Фасады НВФ — сборка №29 (29.09): раскладка фронтона, направляющие у вырезов, верх и низ проёма на краю зоны

Герман, в этой сборке — твои ответы на вопросы №28: ATTILE теперь **раскладывает фронтон**; у краёв вырезов зоны (простенки у входов, уступы) ставится **направляющая в 100 мм, как у окна**; верх и низ проёма, лежащие на краю зоны, считаются **откосом и отливом**.

ATTILE, фронтон 6,0 × 3,4 м с окном: целых 542, подрезка 114 (из них по скату 36)

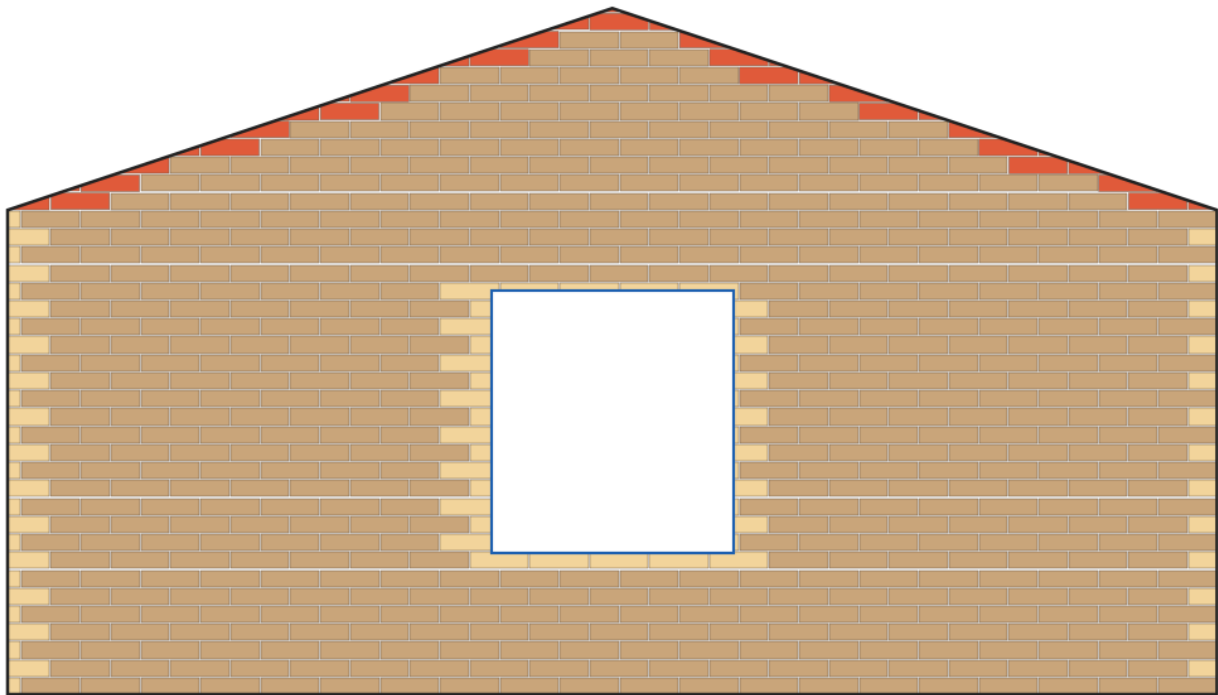
Фронтон раскладывается той же сеткой, что и стена: тот же образец цветов, та же перевязка, тот же датум. Плитки, которые пересекает скат, **режутся по наклону**; у конька — по обоим скатам. Плитки целиком за скатом убираются, полоски тоньше минимального куска уходят в руст — как у прямых кромок. Обрезанные по скату куски в раскрое считаются «плитка на кусок», в чертеже это полилиния со штриховкой цвета. Ряды доходят до конька — по ним ATFRAME ставит шины.

Настоящий прогон движка: фронтон 6,0 × 3,4 м с окном, плитка 290×82, руст 7. Светлые — подрезка, красные — плитки по скату.

Скатом считается ребро круче 2°. Ребро, перекошенное на миллиметры (ошибка чертежа), как и раньше отклоняется с сообщением — поправь контур.
